RESOLUCIÓN No. 2967 24 DIC 2019

***"Por la cual se declara el desistimiento de una solicitud de Licencia de Intervención de Espacio Público para la intervención del área de andén localizado frente al predio identificado con nomenclatura urbana Calle 11 Sur n°11B-09 de la Localidad de Antonio Nariño de Bogotá D.C."***

7. Que con el Radicado No 2-2019-69564 del 15 de octubre de 2019, la Dirección del Taller del Espacio Público de esta Subsecretaría formuló la correspondiente Acta de Observaciones y Correcciones, donde se incluyeron los requerimientos arquitectónicos, urbanísticos, así como también requerimientos jurídicos necesarios para adelantar la actuación administrativa solicitada, los cuales fueron los siguientes:

Fuente: SINUPOT

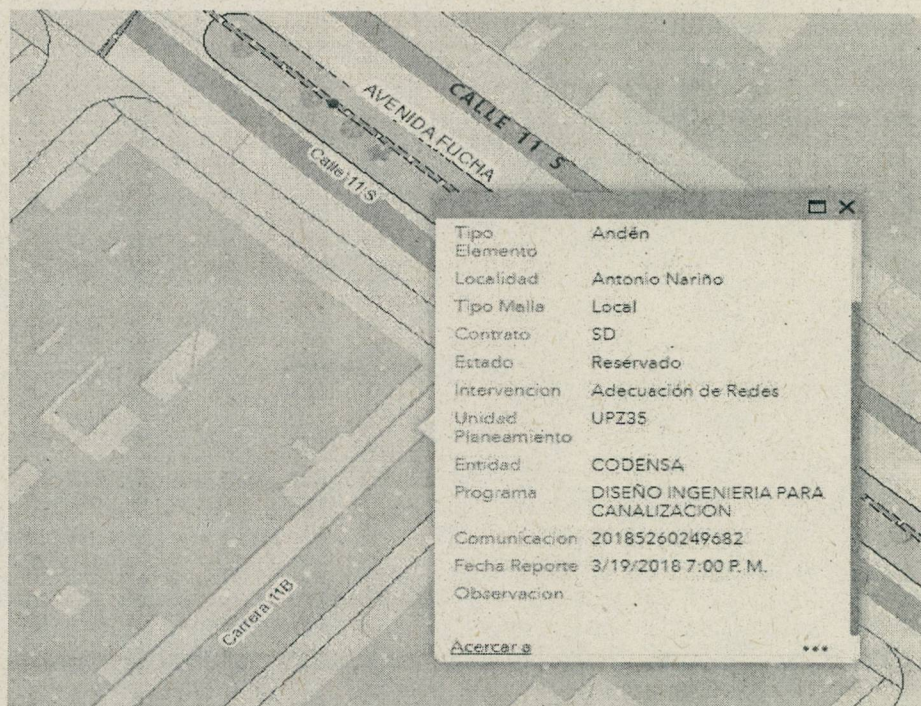
- Lo anterior, teniendo en cuenta que revisado el SIGIDU (<http://idu.maps.arcgis.com/apps/webappviewer/index.html?id=6950db8fa2d440ffbb3946c468eaae4a>), se evidencia lo siguiente:

- Lo anterior, para poder hacer la verificación y estudio garantizando que las redes de servicios públicos no se vean afectadas al momento de la intervención del área de andén.
